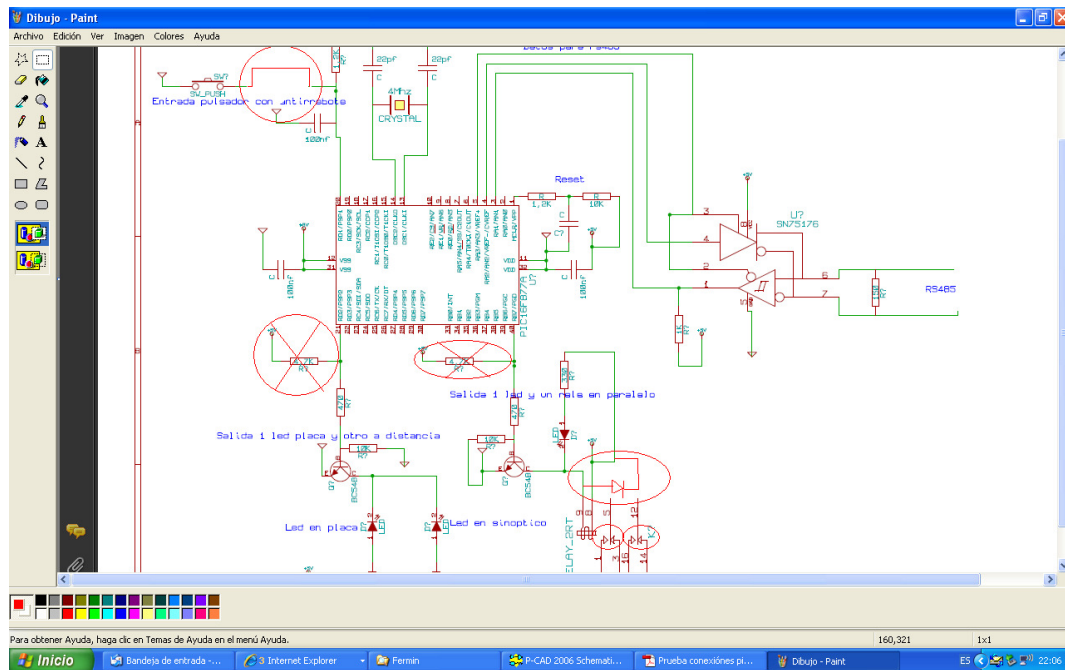
Deberias de añadir algun tipo de proteccion entre los contactos del rele
